これまでに審査委員より頂いたコメント等に対する回答

令和 4 年 3 月 1 5 日
原子力規制庁

「第9回原子炉安全基本部会・第3回核燃料安全基本部会（令和4年1月14日開催）」
に関する審査委員より頂いたコメント等に対する回答

新検査制度における四国電力の取り組み（コメント回答）

「新検査制度における四国電力の取り組み」 (2022年1月14日), 19 ページ

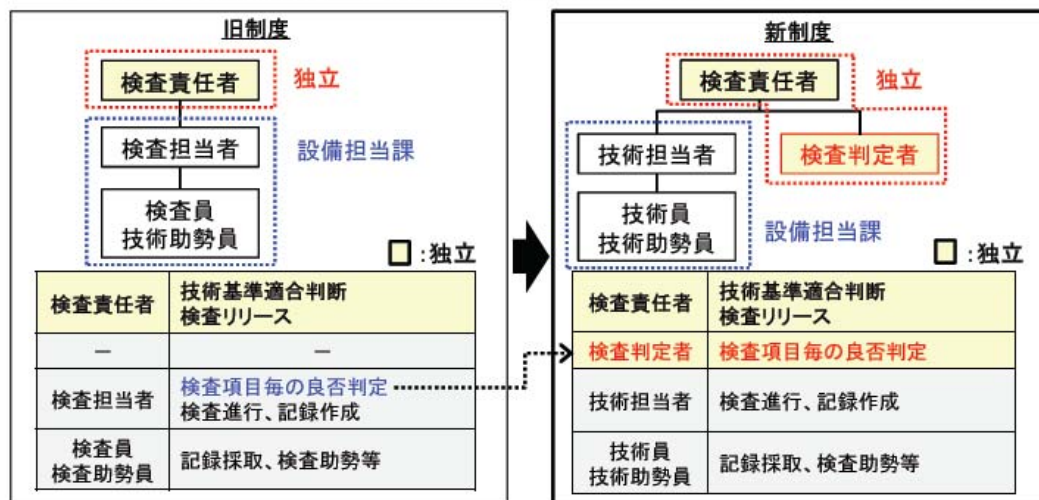
定期事業者検査においては、検査の独立性確保が重要であると理解した。独立性確保のためには、検査しうる力量を持った検査者を確保しなければならない。人的リソースが限られている中、各電力会社において、このあたりどのように対応・工夫しているか、教えてほしい。

- ✓ 定期事業者検査においては、従前（新検査制度施行前）から、独立した検査責任者のもとで検査を実施していた。新検査制度施行後は、良否判定業務も独立性を確保した「検査判定者」が実施し、より一層の信頼性の高い検査体制を構築するとともに、当該設備に精通した設備担当課も関与させることで、安全性と作業品質を維持している。（添付資料参照）
- ✓ 上記、検査体制については、力量認定制度や教育訓練により必要な検査要員を確保するとともに、定検中の検査が集中する時期において、本店等の発電所外組織から、検査要員としての力量を持った原子力業務経験者を配員するなど、フレキシブルな要員活用を図っている。

- ▶ 原子力規制検査の導入前から、独立した検査責任者のもとで定期事業者検査を実施してきた。原子力規制検査の導入後は、良否判定業務も独立性を確保した「検査判定者」が実施し、信頼性の高い検査体制を構築している。
- ▶ 当該設備に精通した設備担当課も引き続き関与させることで、安全性と作業品質を維持している。
